7. กรณีศึกษา

7.1 กรณีศึกษา : การตรวจสอบในขั้นตอนการศึกษาความเหมาะสมของโครงการ

รายงานการตรวจสอบความปลอดภัยทางถนนของโครงการก่อสร้าง บурณะ และเพิ่มมาตรฐานทางหลวงสาย อ.ศรีสาคร – บ.ไอร์ตากอ ช่วงที่ 2 (บ.ไอร์ซื่อระ – บ.ไอร์ตากอ)

รายงานการตรวจสอบความปลอดภัยทางถนนของงานออกแบบเบื้องต้น โครงการขยายทางสาย
ประธาน

รูปที่ 7.3 : รูปตัดสะพาน

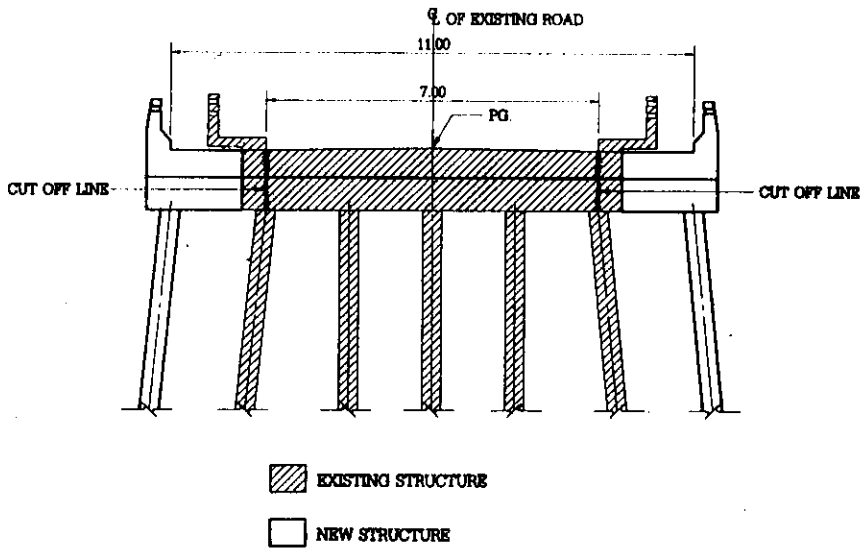
คนเดินเท้าหรือผู้ขี่รถจักรยานมีโอกาสที่จะประสบอุบัติเหตุได้ เนื่องจากรูปแบบสะพานที่เสนอให้ปรับปรุง ดังแสดงในรูปที่ 7.3 ไม่มีทางเดินเท้าบนสะพาน ถนนสายนี้ส่วนใหญ่ใช้เส้นทางถนนเดิม ซึ่งมีชุมชนกระจายอยู่บริเวณใกล้ลำน้ำ แม้ว่ารูปแบบสะพานที่ได้เสนอนั้นมีไหล่ทางกว้างข้างละ 2 เมตร ก็ตาม แต่โดยปกติรถจักรยานยนต์นิยมเดินรถบนไหล่ทาง อีกทั้งพื้นที่นี้อาจมีรถที่ใช้ในการเกษตรที่ไม่สามารถเดินรถด้วยความเร็วสูงมาร่วมใช้ไหล่ทางอีกด้วย จึงมีความเสี่ยงที่จะเกิดอุบัติเหตุแก่ผู้เดินเท้าหรือขี่จักรยานบนไหล่ทางของสะพาน

พิจารณาความจำเป็นของทางเท้าบนสะพาน ควรพิจารณาให้ทางเดินเท้าบนสะพานสามารถใช้เป็นทางเดินเท้าและทางรถจักรยานด้วย

รูปที่ 7.4 : ทางแยกที่จุดเริ่มต้นโครงการ

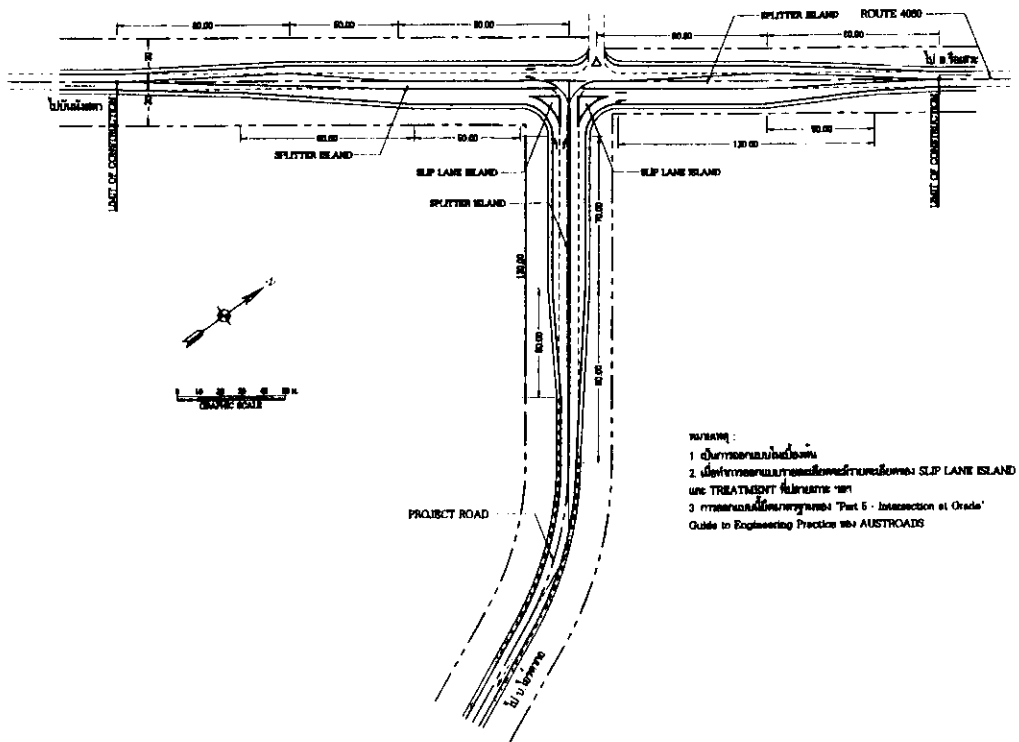
(1)	<p>ปัญหาที่พบจากการตรวจสอบ</p> <p>รูปทางแยกที่จุดเริ่มต้นโครงการ (รูปที่ 7.4) เป็นทางสามแยก มีบ้านเรือนร้านค้าตั้งอยู่เรียงราย ที่ระยะห่างจากศูนย์กลางของทางแยกประมาณ 200 เมตร มีทางเชื่อมอีกขาหนึ่งอยู่บนทางหลวงหมายเลข 4060 การเข้า-ออกของทางเชื่อมมีแนวโน้มที่จะก่อปัญหาความไม่ปลอดภัยให้กับทางแยกนี้ เนื่องจาก แนวการเลี้ยวระหว่างทางเชื่อมกับทางแยกอาจไม่สอดคล้องกัน</p>
	<p>ข้อเสนอแนะ</p> <p>พิจารณารูปแบบการปรับปรุงทางแยกนี้เพิ่มเติม ควรนำหลักการ การจัดจราจรของทั้งทางแยกและทางเชื่อมมาใช้ในการพิจารณาปรับปรุงรูปแบบทางแยกนี้ด้วย</p>

รูปที่ 7.5 : ทางแยกที่จุดสิ้นสุดโครงการ

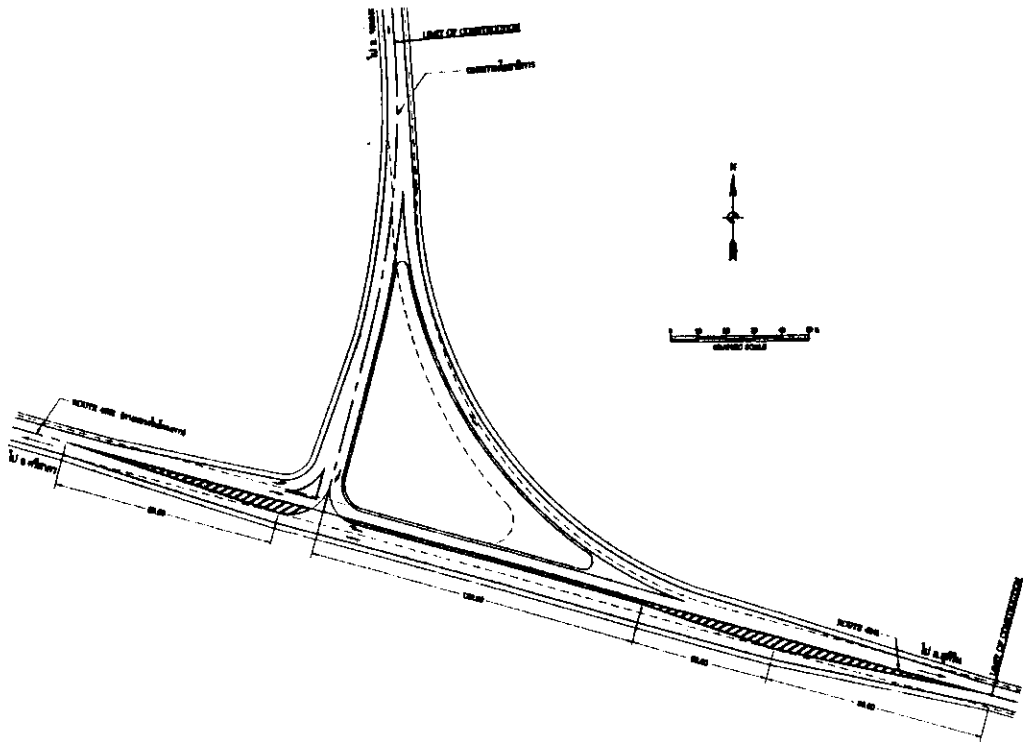
(2)	<p>ปัญหาที่พบจากการตรวจสอบ</p> <p>รูปทางแยกที่จุดสิ้นสุดโครงการ (รูปที่ 7.5) เป็นทางสามแยก เส้นทางเลี้ยวซ้ายจากอำเภอจะนะ เข้าสู่ทางหลวงหมายเลข 4241 เป็นทางเลี้ยวซ้ายที่มีรัศมีทางโค้งกว้างมาก ทำให้ผู้ขับขี่ มักขับขี่เข้าทางแยกด้วยความเร็วสูงและอาจเข้าใจผิดว่า เส้นทางที่ใช้อยู่เป็นทางเอก อีกทั้งเมื่อถึงช่วงรวมกระแสจราจรกับทางหลวงหมายเลข 4241 ช่องรวมกระแสจราจรมีจุดเริ่มต้นในส่วนของทางโค้งของช่องทางเลี้ยวซ้าย ตัดกับทางตรงของทางหลวงหมายเลข 4241 โดยไม่มีช่องจราจรที่ให้รถเลี้ยวซ้ายเดินรถนานกับรถทางตรงก่อนรวมกระแสจราจร อาจทำให้เกิดปัญหาความปลอดภัยได้</p>
	<p>ข้อเสนอแนะ</p> <p>พิจารณาปรับปรุงการออกแบบทางแยกนี้ เพื่อให้มีความปลอดภัยมากขึ้น โดยเฉพาะรัศมีทางโค้งและช่องจราจรสำหรับการรวมกระแสจราจร</p>

รูปที่ 7.7 : รูปแบบเบื้องต้นของการปรับปรุงทางแยกบริเวณ กม. 125+000

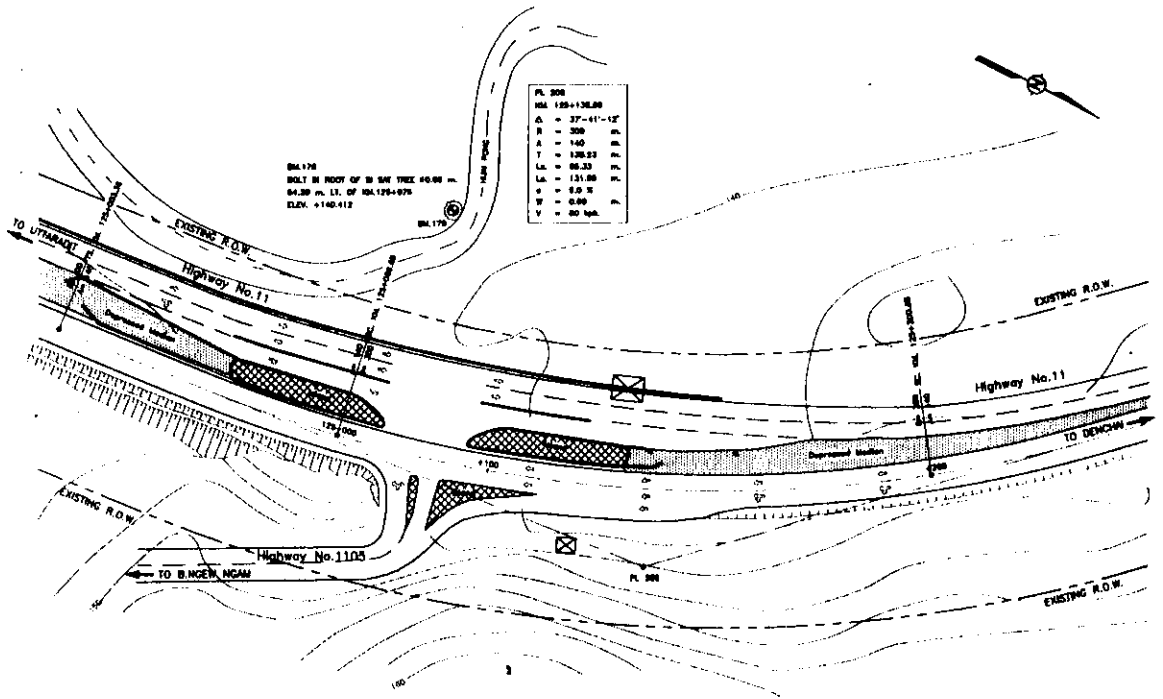
ทางแยกที่ กม. 125 เป็นทางแยกระหว่างทางหลวงหมายเลข 11 กับทางหลวงหมายเลข 1105 มีลักษณะเป็นสามแยกรูปตัว Y จุดที่เปิดทางแยกอยู่ในโค้ง และทางหลวงหมายเลข 1105 ทำมุมเฉียงมากกับทางหลวงหมายเลข 11 ในแนวเบื้องต้นมีข้อเสนอการปรับปรุงทางแยกนี้ได้ ดังแสดงในรูปที่ 7.7 มีแนวโน้มน้ำที่จะเกิดอุบัติเหตุได้มาก เนื่องจากระยะการมองเห็นของทางแยกไม่เหมาะสม โดยเฉพาะขาทางแยกด้านทางหลวงหมายเลข 1105 ทำมุมเฉียงกับทางหลวงหมายเลข 11 มาก

พิจารณาในรายละเอียดปรับปรุงทางแยกนี้เพิ่มเติม ควรแก้ไขลักษณะทางเรขาคณิตบางส่วนของทางแยกนี้ หากมีความจำเป็นต้องขยายเขตทางเพื่อปรับปรุงลักษณะทางเรขาคณิต ควรเสนอแนวเขตทางที่จำเป็นจะต้องเวนคืนเพิ่มเติมด้วย

รูปที่ 7.11 : สภาพปัจจุบันบริเวณสะพาน กม.0+805.000

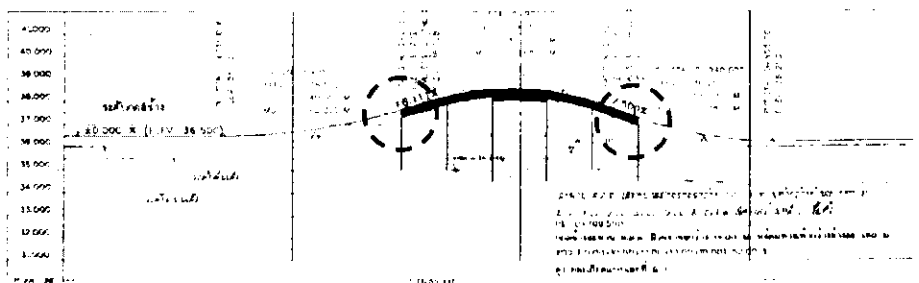
<p>ฉ1-1</p>	<p>ปัญหาที่พบจากการตรวจสอบฯ (ลักษณะทางกายภาพของถนน)</p> <ul style="list-style-type: none"> - ลักษณะของความลาดชันของโค้งแนวดิ่งบริเวณสะพานมีความชันมาก ซึ่งทำให้ระยะการมองเห็นลดน้อยลง  <ul style="list-style-type: none"> - ปัญหาระยะการมองเห็นนอกจากจะส่งผลกับบริเวณสะพานแล้วยังส่งผลกับบริเวณทางเชื่อม กม.0+854.000 เนื่องจากมีทางเชื่อมอยู่หลังสะพาน (Vertical Curve) ทำให้ระยะการมองเห็นของรถที่จะออกจากซอยและรถที่จะเลี้ยวเข้าซอย รวมถึงรถที่วิ่งทางตรงถูกจำกัด 
<p>ข้อเสนอแนะ</p>	<ul style="list-style-type: none"> - พิจารณาออกแบบปรับความลาดชันสะพานเพื่อเพิ่มระยะการมองเห็นและระยะหยุดรถที่ปลอดภัย - ติดตั้งป้ายเตือนทางเชื่อมบนทางสายหลักในตำแหน่งที่เหมาะสม - ปรับปรุงระยะการมองเห็นสำหรับรถที่จะเลี้ยวออกจากทางเชื่อม และติดตั้งป้ายหยุดและเครื่องหมายจราจรเส้นหยุดเพื่อควบคุมรถที่จะออกจากทางเชื่อม
<p>ฉ1-2</p>	<p>ปัญหาที่พบจากการตรวจสอบฯ (ป้ายและเครื่องหมายจราจร)</p> <ul style="list-style-type: none"> - จากสภาพพื้นที่บริเวณหลังสะพานมีกิจกรรมต่างๆ เช่น การขายสินค้า การจอดรถ การข้ามถนน ซึ่งในพื้นที่ส่วนนี้เป็นบริเวณที่ระยะการมองเห็นถูกจำกัด ดังนั้นการดำเนินกิจกรรมเหล่านี้ อาจจะทำให้เกิดความไม่ปลอดภัยได้ <p>ข้อเสนอแนะ</p> <ul style="list-style-type: none"> - พิจารณาติดตั้งป้ายและเครื่องหมายจราจรเพื่อช่วยลดปัญหาอุบัติเหตุที่อาจเกิดจากระยะการมองเห็นด้วย เช่น ป้ายเตือนทางเชื่อมที่ถูกบัง (Concealed Exit Ahead) และเครื่องหมายจราจรห้ามจอดรถในพื้นที่ที่ระยะการมองเห็นจำกัด - พิจารณากำหนดมาตรการเพื่อป้องกันการข้ามถนนในบริเวณนี้

ฉ1-3 ปัญหาที่พบจากการตรวจสอบฯ

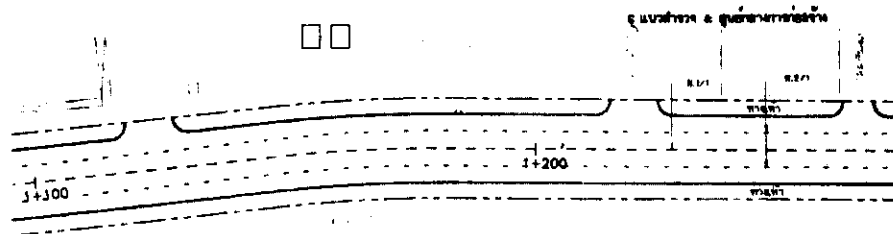
- ในบริเวณหน้าตลาด กม.1+200.000 จะมีกิจกรรมพลุกพล่าน ทั้งเรื่องการจอดรถ การข้ามถนนไปมาระหว่างสองฝั่ง ทำให้อาจเกิดอันตรายได้
- ในบริเวณทางเท้าหน้าตลาดจะมีการวางขายสินค้า ซึ่งจะทำความกว้างของทางเท้าลดลงทำให้ผู้สัญจรต้องลงมาเดินบนผิวจราจรซึ่งทำให้เกิดอันตรายได้

- ออกแบบควบคุม ตำแหน่ง และรูปแบบการจอดรถให้มีความปลอดภัย
- ออกแบบกำหนดตำแหน่งทางข้าม และการเดินทางข้ามให้เหมาะสมปลอดภัย
- กำหนดมาตรการควบคุมความเร็วรถในบริเวณนี้
- พิจารณาการจัดพื้นที่ทางเท้าให้เพียงพอสำหรับคนเดินเท้า

ณ2-1 ปัญหาที่พบจากการตรวจสอบฯ (ลักษณะทางกายภาพของถนน)

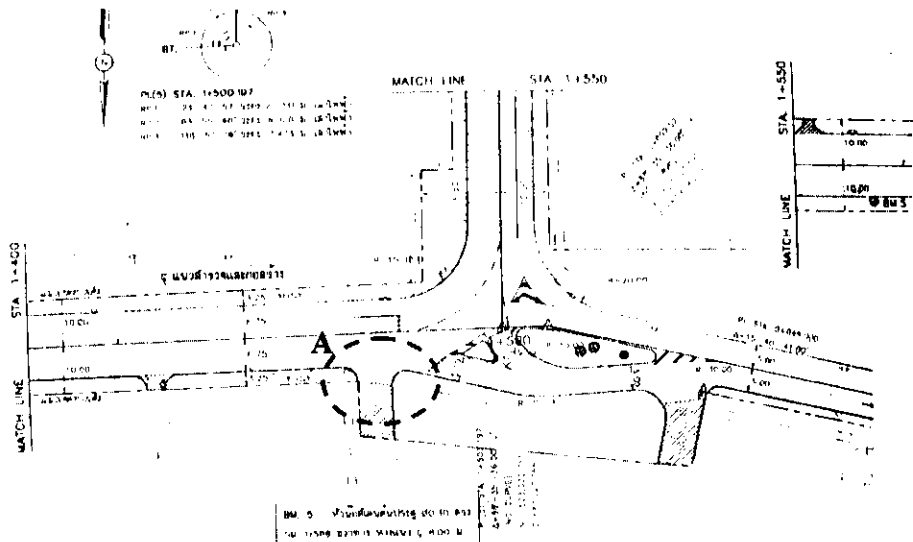
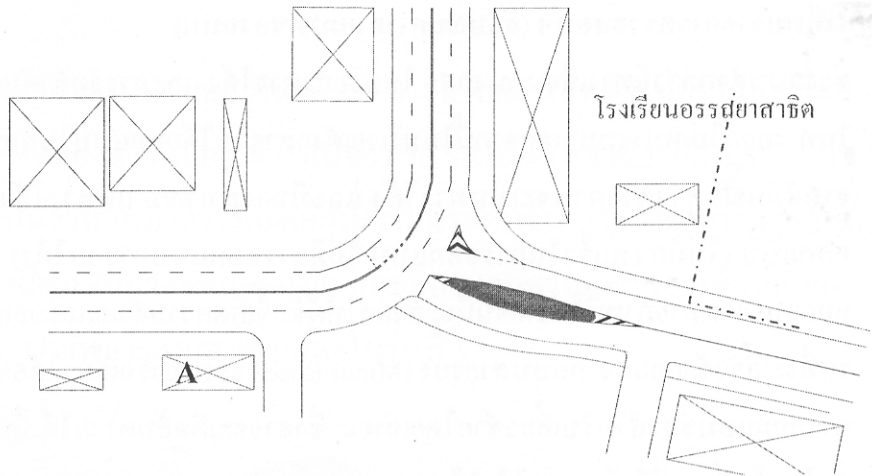
- ช่วงถนนดังกล่าวมีทางเชื่อม/ทางแยก ในบริเวณทางโค้ง และการจัดลำดับความสำคัญของถนนในทางแยกไม่เหมาะสม นอกจากนี้ในบริเวณดังกล่าวไม่ได้ออกแบบในลักษณะเป็นทางแยก แต่จากลักษณะทางกายภาพจะเป็นทางโค้ง และมีทางมาเชื่อม แต่ทางโค้งดังกล่าวไม่ได้มีการออกแบบ (ไม่มีความเร็วในการออกแบบ ไม่มีการออกแบบการยกโค้ง) และจากลักษณะการออกแบบทางกายภาพที่ไม่ชัดเจนนี้จะส่งผลให้ผู้ขับขี่เกิดความลังเลและจะก่อให้เกิดอันตรายได้
- รถที่จะเลี้ยวซ้ายออกจากถนนสายรอง (Minor Road) จะสามารถเลี้ยวได้อย่างรวดเร็วเนื่องจากมีการออกแบบช่องสำหรับเลี้ยวซ้ายโดยเฉพาะ ซึ่งอาจจะเกิดอันตรายได้เนื่องจากจะมีโอกาสเกิดจุดขัดแย้งกับรถที่วิ่งผ่านทางโค้งได้
- ตำแหน่งรถที่จอดรอเลี้ยวขวามทางสายหลักเพื่อเข้าทางเชื่อมมีระยะการมองเห็นไม่เพียงพอ
- ทางเชื่อม "A" จะส่งผลให้เพิ่มปริมาณจุดขัดแย้งเมื่อมีรถออกมาจากทางเชื่อมดังกล่าว ดังนั้นควรมีการจัดการจราจรบริเวณปากทางเชื่อมนี้

- จากปัญหาทางกายภาพที่กล่าวมาข้างต้นแล้ว จึงจำเป็นที่จะต้องมีการจัดการความเร็วของผู้ขับขี่ ณ บริเวณนี้ด้วย นอกจากนี้ บริเวณดังกล่าวจะอยู่ในบริเวณที่ใกล้เขตโรงเรียน (School Zone) ซึ่งจำเป็นที่จะต้องมีการจำกัดความเร็วของผู้ขับขี่ที่จะเข้าเขตโรงเรียน

- เนื่องจากไม่มีการออกแบบความเร็วในบริเวณทางโค้งจึงควรพิจารณาหามาตรการในการจำกัดความเร็วของผู้ขับขี่ในบริเวณดังกล่าว หรืออาจจะพิจารณาการนำมาตรการการสยบการจราจร (Traffic Calming) มาใช้ในบริเวณทางแยก เช่น การทำ Raised Intersection หรือ Speed Table บริเวณนี้ เป็นต้น
- แก้ไขลักษณะทางกายภาพบริเวณทางโค้งเพื่อบังคับให้รถที่จะออกจากทางเชื่อมทุกคันต้องหยุดก่อนดังแสดงในรูปต่อไปนี้และปรับมุมทางเชื่อมให้ตั้งฉากกับทางโค้งเพื่อเพิ่มระยะการมองเห็น

และปรับตำแหน่งจุดรถของรถที่จะเลี้ยวขวาเพื่อเพิ่มระยะการมองเห็น

- พิจารณาปรับการจราจรของทางเชื่อม "A" ให้เป็นทางเข้าเพียงอย่างเดียวเพื่อลดจุดขัดแย้ง
- ตัดตั้งป้ายเขตโรงเรียนและควบคุมความเร็วในเขตโรงเรียน ก่อนเข้าช่วงทางโค้งทั้งสองทิศทาง

ณ2-2 ปัญหาที่พบ (คนเดินเท้า)

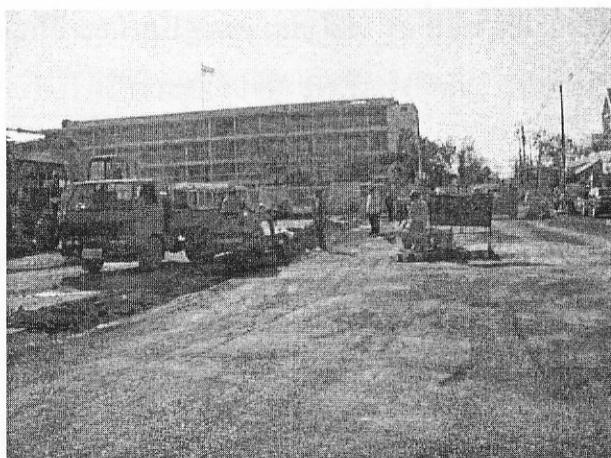
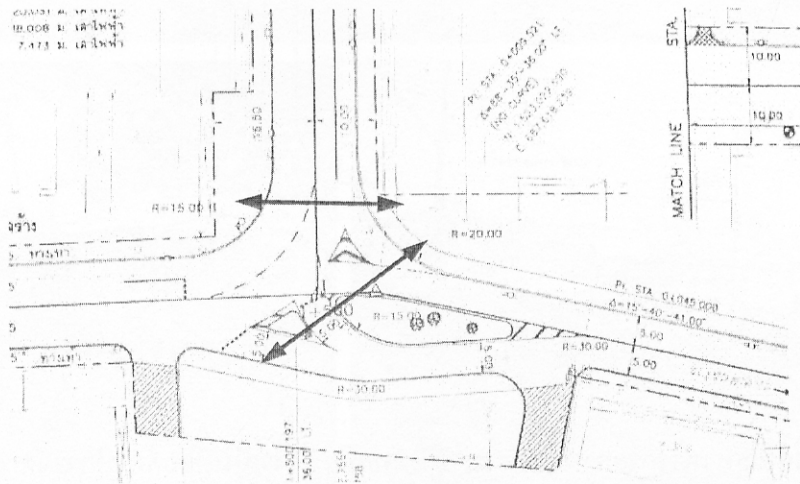
- ไม่มีการกำหนดตำแหน่งทางข้ามสำหรับคนเดินเท้า ทั้งนี้ในบริเวณนี้มีปริมาณคนเดินเท้ามาก และยังมีเด็กนักเรียนที่จะใช้ทางเท้าและทางข้ามในบริเวณนี้ด้วย

- กำหนดตำแหน่งทางข้ามที่เหมาะสม พร้อมทั้งติดตั้งป้ายและเครื่องหมายทางข้ามให้ชัดเจน

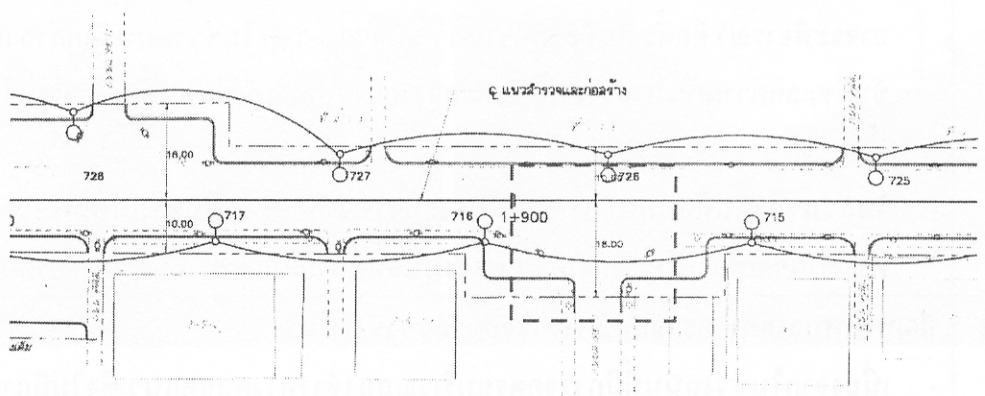
<p>ณ3-2</p>	<p>ปัญหาที่พบจากการตรวจสอบฯ (การจอดรถสองข้างทาง)</p> <ul style="list-style-type: none"> - เนื่องจากในช่วงถนนนี้มีการจอดรถบริเวณสองข้างทางตลอดแนว ซึ่งไม่มีการควบคุมการจอดรถทำให้มีการบดบังระยะการมองเห็นในบางบริเวณ โดยเฉพาะบริเวณที่เป็นปากทางเชื่อมเข้าออก

- กำหนดจุดห้ามจอดรถ โดยการติดตั้งป้าย หรือทาสีเครื่องหมายจราจรห้ามจอดในบริเวณที่มีปัญหาการะยะการมองเห็น

ฉ3-4 ปัญหาที่พบจากการตรวจสอบฯ (คนเดินเท้า)

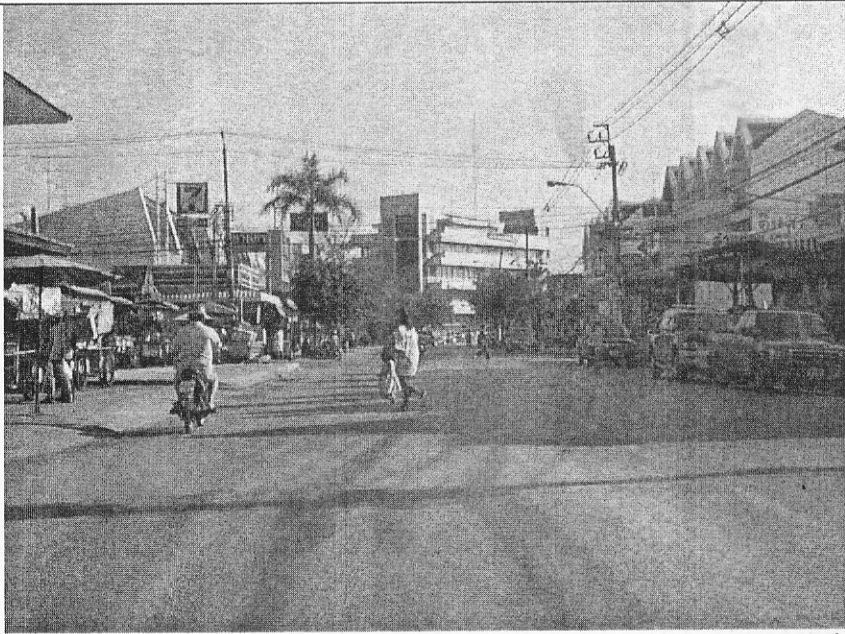
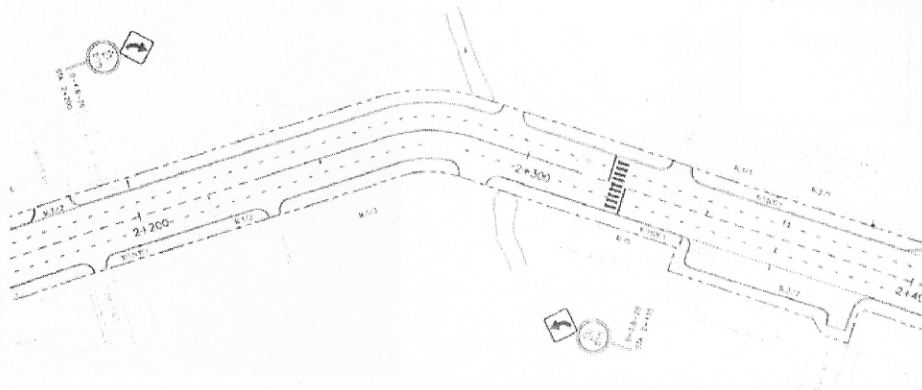
- มีการข้ามถนนของคนไปมาระหว่างสองฝั่งเนื่องจากเป็นย่านชุมชนแต่ไม่มีการจัดการออกแบบทางข้ามที่เหมาะสม และบริเวณหน้าตลาดไม่มีการจัดการควบคุมความเร็วและการควบคุมการจอดรถสองข้างทาง

- ตำแหน่งของทางข้ามบริเวณหน้าสถานีตำรวจอยู่ในตำแหน่งที่ไม่เหมาะสมเนื่องจากอยู่ในตำแหน่งหลังโค้งแนวราบและไม่มีทางข้ามข้างหน้า

- พิจารณากำหนดจุดทางข้ามบริเวณย่านชุมชนหน้าตลาดให้เหมาะสม พร้อมทั้งติดตั้งป้ายเตือนทางข้าม
- ติดตั้งป้ายควบคุมความเร็ว และออกแบบการจัดการจราจรสองข้างทาง
- พิจารณาย้ายตำแหน่งทางข้ามบริเวณหน้าสถานีตำรวจให้อยู่ในตำแหน่งที่มีระยะการมองเห็นเพียงพอ

ฉ3-5 ปัญหาที่พบจากการตรวจสอบฯ (ป้ายและเครื่องหมายจราจร)

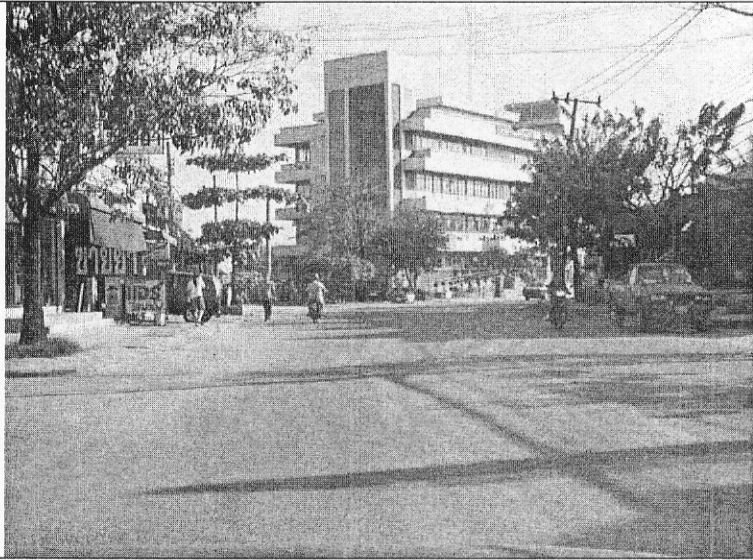
- ในบริเวณหน้าสถานีตำรวจเป็นช่วงทางโค้ง ซึ่งจากสภาพปัจจุบันที่มีการพัฒนาสองข้างทางจะทำให้แนวของถนนในช่วงทางโค้งไม่ชัดเจน ถึงแม้ว่าจะมีการกำหนดติดตั้งป้ายเตือนทางโค้งแต่การติดตั้งป้ายข้างทางเพียงป้ายเดียวนั้นไม่เพียงพอเนื่องจากอาจจะถูกบดบังได้กรณีที่มีรถบรรทุก หรือรถโดยสารจอดข้างทาง

- พิจารณาดัดตั้งป้ายเตือนทางโค้ง หรือเครื่องหมายจราจรเพิ่มเพื่อเตือนให้ผู้ขับขี่ทราบว่ามีทางโค้งข้างหน้าเพิ่มขึ้นในบริเวณที่เหมาะสม

ฉ4-1

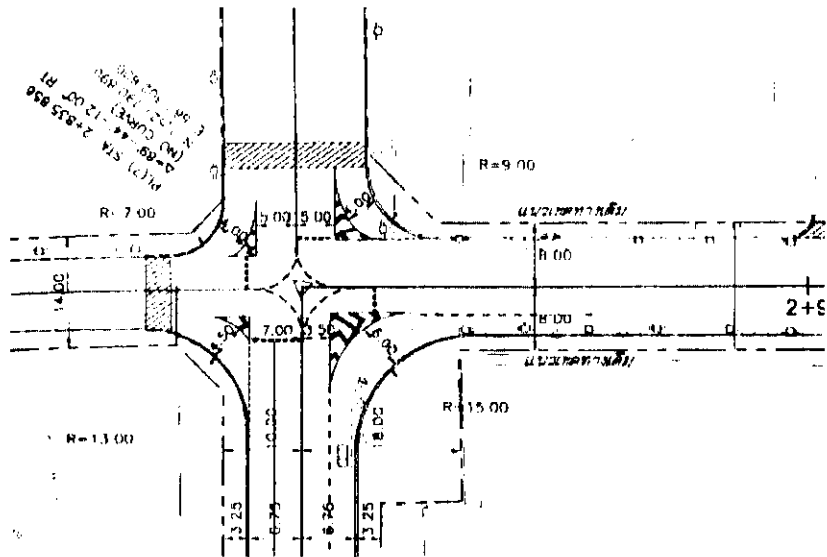
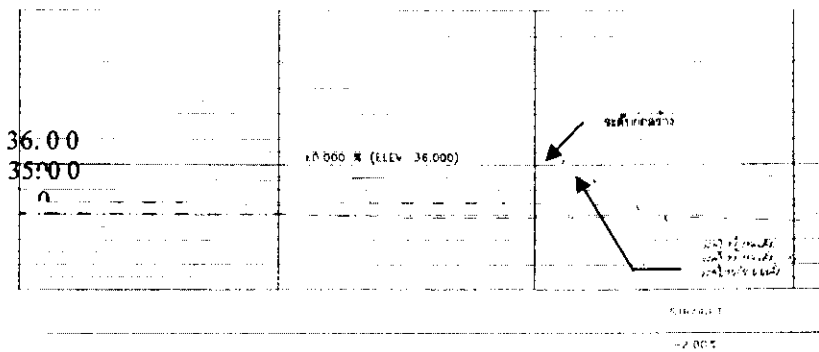
- ลักษณะการควบคุมบริเวณทางแยกไม่เหมาะสมกับสภาพพื้นที่บริเวณทางแยกซึ่งมีบริเวณกว้างและมีการสัญจรอยู่โดยตลอด ทำให้เกิดโอกาสการตัดกันของกระแสจราจรมากขึ้น นอกจากนี้เนื่องจากปริมาณรถเลี้ยวมาก แต่ในการจัดการควบคุมการจราจรไม่ได้กำหนดสิทธิแก่รถที่ต้องการจะเลี้ยว
- รัศมีเลี้ยวไม่เพียงพอสำหรับรถขนาดใหญ่ และรัศมีเลี้ยวไม่เท่ากันทั้ง 4 ทิศทาง
- ช่องจราจรสำหรับเลี้ยวซ้าย (จาก C ไป A) มีความกว้างมากเกินไป (8 เมตร) ซึ่งอาจจะทำให้มีการใช้ช่องทางเลี้ยวเป็น 2 ช่องจราจร ซึ่งในแบบกำหนดไว้เพียงหนึ่งช่องจราจร
- ความกว้างของ 1 ช่องจราจรของถนนช่วงในทิศทาง D กว้างเกินไป (5 เมตร) ซึ่งจะทำให้เกิดการใช้รถสองคันในช่องทางเดียวกันทำให้เกิดอันตรายได้

- บริเวณทางแยกนี้มีการออกแบบใหม่และยกระดับขึ้นจากระดับถนนเดิม ประมาณ 0.50 เมตร แต่ในอีก 2 ขาของทางแยกซึ่งมีการปรับระดับถนนใหม่เข้ากับถนนเดิมแต่ระยะที่ใช้ในการปรับระดับมีระยะสั้นมาก เมื่อเทียบกับความสูงของถนนที่ต้องปรับระดับทำให้เกิดอันตรายได้กับรถที่ต้องการจะออกจากทางแยกในทิศทางที่มีการปรับระดับและรถที่ต้องการจะเข้าไปในทิศทางที่ปรับระดับ

- พิจารณาปรับเปลี่ยนรูปแบบทางแยก หรือการให้สิทธิในการเดินทางแก่รถที่ต้องการเลี้ยวขวา
- ปรับรัศมีเลี้ยวให้มีขนาดที่รถขนาดใหญ่สามารถเลี้ยวได้อย่างเพียงพอ
- ปรับขนาดช่องจราจรสำหรับเลี้ยวซ้าย (ทิศทาง จาก C ไป A) ให้เหมาะสม
- ลดขนาดช่องจราจรในทิศทาง D ให้เหมาะสม
- พิจารณาปรับระยะเวลาปรับระดับถนนใหม่กับถนนเดิมให้มีระยะเวลาปรับระดับยาวขึ้น

ท4-2 ปัญหาที่พบจากการตรวจสอบฯ (ป้ายและเครื่องหมายจราจร)

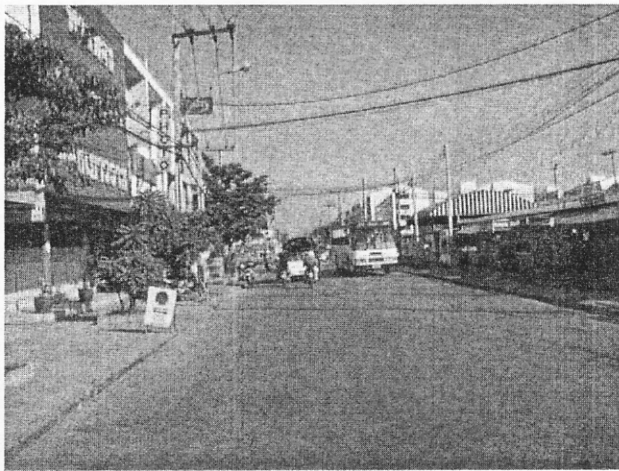
- ตำแหน่งของเครื่องหมายจราจร “เส้นให้ทาง” สำหรับช่องจราจรเลี้ยวซ้ายอยู่ในตำแหน่งที่ไม่เหมาะสม

- การมองเห็นทางแยกไม่ชัดเจนเนื่องจากการพัฒนาพื้นที่สองข้างทาง และจากการตรวจสอบแบบรายละเอียดบริเวณดังกล่าวไม่มีการออกแบบเตือนทางแยกล่วงหน้าแก่ผู้ขับขี่

- จากการตรวจสอบแบบรายละเอียดพบว่าได้ออกแบบบริเวณทางแยกให้ใช้การควบคุมด้วยเครื่องหมาย “เส้นให้ทาง” ซึ่งเป็นลักษณะที่ทำให้เกิดความเสี่ยงมากกว่า (เนื่องจากเส้นทางนี้จะถูกใช้เป็นเส้นทางลัด ซึ่งคาดว่าจะมีปริมาณจราจรสูงในระดับหนึ่ง) ทำให้การควบคุมทางแยก

<p>บริเวณนี้ไม่เหมาะสม</p> <ul style="list-style-type: none"> - ในบริเวณทางแยกดังกล่าวเป็นที่ตั้งของตลาดซึ่งมีการจอดรถ และคนเดินเท้าพลุกพล่าน แต่ในการออกแบบไม่มีการออกแบบควบคุมการจราจรของกิจกรรมบริเวณดังกล่าวอย่างเหมาะสม <p>ข้อเสนอแนะ</p> <ul style="list-style-type: none"> - แก้ไขตำแหน่ง "เส้นให้ทาง" ให้เหมาะสม - ติดตั้งป้ายเตือนทางแยกให้สามารถมองเห็นได้อย่างชัดเจน - ตรวจสอบปริมาณการจราจรในทางแยกและพิจารณาเปลี่ยน "เส้นให้ทาง" เป็น "เส้นหยุด" ในทิศทางที่มีปริมาณการจราจรน้อยพร้อมทั้งติดตั้งป้ายหยุดให้สามารถมองเห็นได้อย่างชัดเจน - กำหนดพื้นที่ห้ามจอดและห้ามข้ามถนนในบริเวณทางแยกให้ชัดเจน โดยการทาสีเครื่องหมายจราจรบริเวณขอบทาง และกำหนดจุดทางข้ามที่เหมาะสมพร้อมทั้งหามาตรการห้ามข้ามถนนในพื้นที่ที่ไม่ปลอดภัย (ในกรณีที่การควบคุมการจราจรบริเวณทางแยกยังไม่มีการปรับเปลี่ยนรูปแบบ)
<p>ฉ4-3</p>	<p>ปัญหาที่พบ (คนเดินเท้า)</p> <ul style="list-style-type: none"> - จากการตรวจสอบแบบรายละเอียดพบว่าบริเวณทางแยกไม่มีการออกแบบทางข้ามเพื่ออำนวยความสะดวกสำหรับคนเดินเท้า <p>ข้อเสนอแนะ</p> <ul style="list-style-type: none"> - ออกแบบทางข้ามบริเวณทางแยกให้ชัดเจนพร้อมทั้งติดตั้งอุปกรณ์ หรือป้ายจราจรสำหรับเตือนทางข้าม
